RELATÓRIO DE FISCALIZAÇÃO DE SEGURANÇA DO TRABALHO

Vistoria NR-18 · Modelo único SST
FDE rev01 · pontuação conforme
Relatório de Performance de Obra
da FDE

Obra: 282

UNIDADE DE ENSINO 282 — EE/CEL FRANCISCO MATARAZZO SOBRINHO (OSASCO/SP)		MUNICÍPIO Osasco / SP	TIPO DE OBRA Reforma
CONTRATO FDE 05/00186/26-001-001	PI 2026/01256	ORDEM DE SERVIÇO 05/00186/26	CÓDIGO FDE —
EMPREITEIRO Rafael	CONTRATADA B&B ENGENHARIA E CONSTRUÇÕES LTDA	FASE DA OBRA NA VISTORIA Obra em execução — inspeção de segurança do SESMT	
RESPONSÁVEL TÉCNICO Luis Junior	ENCARREGADO / PREPOSTO —	RESPONSÁVEL PELA VISTORIA (SST) Maria Raimunda Bispo dos Santos — Eng. Seg. do Trabalho, CREA 5071569450/SP	REGISTRO PROFISSIONAL —
ENGENHEIRO RESPONSÁVEL Luis Júnior	FISCAL FDE DANILO	PRAZO CONTRATUAL 120 dias	ENDEREÇO Rua Palestina, 137 - Munhoz Júnior - CEP 06.240-170
PRAZO DECORRIDO NA DATA DA VISTORIA início 03/07/2026 · término previsto 03/11/2026 · decorridos 59 de 123 dias (48%) · restam 64 dias na data da vistoria			
OBSERVAÇÕES Preenchido a partir do Relatório de Não Conformidades do SESMT de 31/08/2026. A aba VISTORIA foi respondida SOMENTE nos itens evidenciados por esse relatório — os demais ficaram em branco

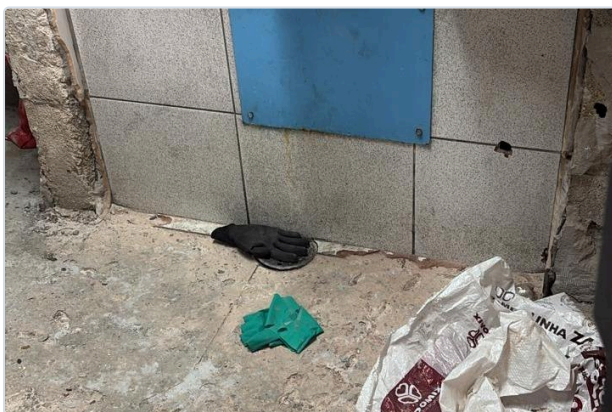
NC 1 · Foi identificada barreira improvisada com estrado plástico apoiado sobre mobiliário em frente à porta da área em reforma. Apesar da existência de placas, o bloqueio não oferece isolamento físico seguro.

Item da vistoria	23.3 — Tapumes / isolamento da obra — barreira rígida, estável e contínua (NR-18.13)
Local	Acesso à área em reforma
Risco	Acesso indevido, queda/deslocamento da barreira, impacto e exposição aos riscos da obra.
Classificação	CRÍTICO
Ação corretiva	Substituir por tapume ou barreira rígida, estável e contínua, com controle efetivo de acesso.
Prazo	—
Responsável	Rafael
Status	Aberta

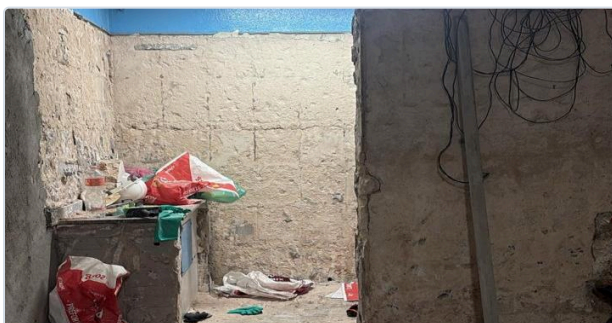
NC 7 · Foram observados cabos/fiações acumulados e pendentes na parte superior da parede.

Item da vistoria	8.3 — Instalações gerais — extensões, cabos e tomadas (NR-18.21)
Local	Parede — cabos e fiações
Risco	Contato acidental, danos mecânicos e possível risco elétrico.
Classificação	CRÍTICO
Ação corretiva	Organizar, fixar e proteger as instalações, verificando a condição elétrica e desenergizando quando aplicável.
Prazo	—
Responsável	Rafael
Status	Aberta

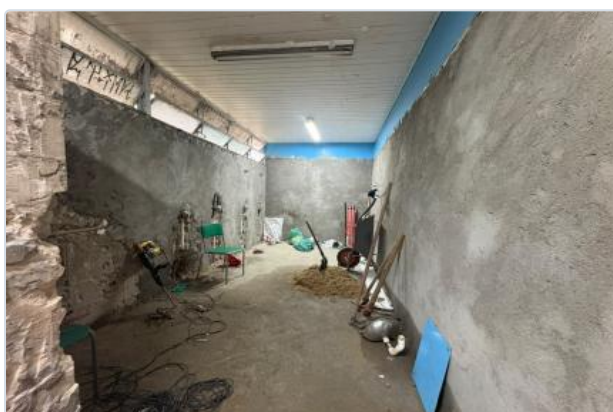
NC 1 · Armazenamento de sacos com resíduos e materiais em área de circulação, junto ao acesso, reduzindo a passagem e comprometendo a organização do local.

Item da vistoria	23.2 — Ordem e limpeza — resíduos, embalagens e circulações desobstruídas (NR-18.19)
Local	Acesso / circulação interna
Risco	Obstrução da passagem, tropeço e queda no mesmo nível.
Classificação	ALTO · recorrente
Ação corretiva	Retirar os materiais da circulação e destiná-los a local definido, mantendo acesso e rota de passagem permanentemente desobstruídos.
Prazo	18/09/2026 vencido
Responsável	Rafael
Status	Aberta
